**Avis de la Mission Régionale
d'Autorité environnementale
Provence-Alpes-Côte d'Azur
sur le projet de centrale photovoltaïque au sol
au lieu-dit « Les Fabriques Ouest »
à Septèmes-les-Vallons (13)**

n° Garance :2020 - 002669

n° MRAe : 2020APPACA49

Figure 4 : Tracé prévisionnel du raccordement au poste source de Septèmes - Source : Étude d'impact

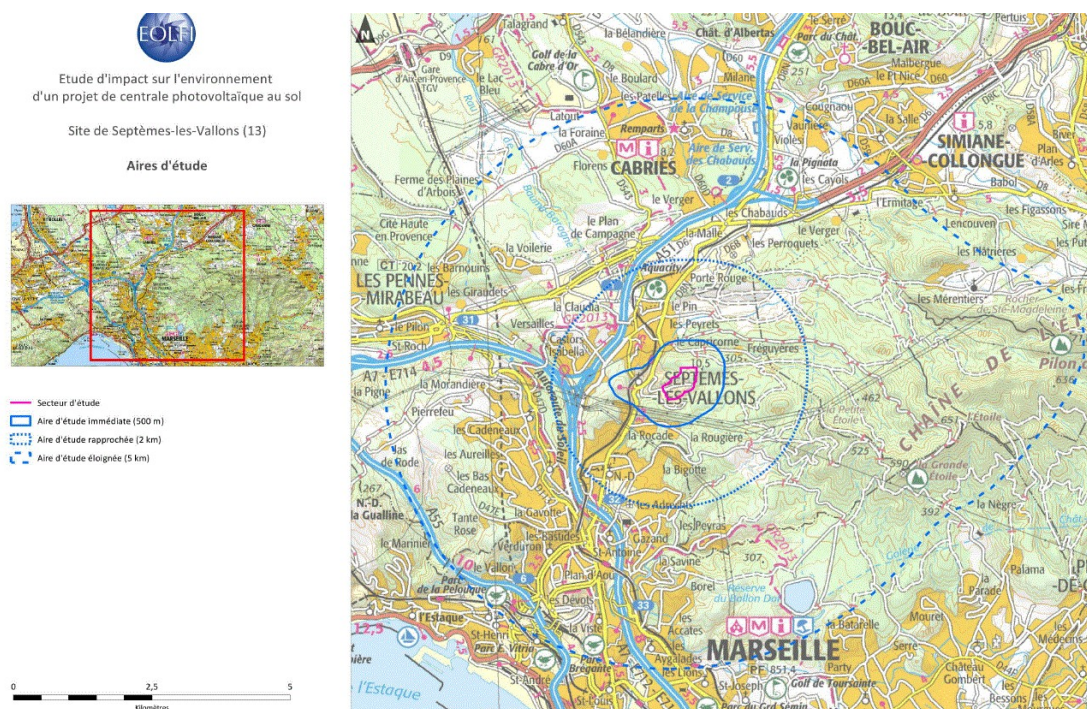
Le tracé du raccordement au réseau de distribution publique d'électricité (poste source de Septèmes) n'est en revanche pas pleinement pris en compte dans la définition du périmètre du projet. Celui-ci, cartographié à la page 132 de l'étude d'impact, fait apparaître que l'option retenue traverse les espaces densément urbanisés de la commune de Septèmes-les-Vallons. Il est opportun d'inclure ce tracé dans la délimitation du périmètre du projet sur lequel se base l'étude d'impact.

La MRAe recommande que le tracé du raccordement au poste ENEDIS soit inclus dans la délimitation du périmètre du projet analysé dans l'étude d'impact.
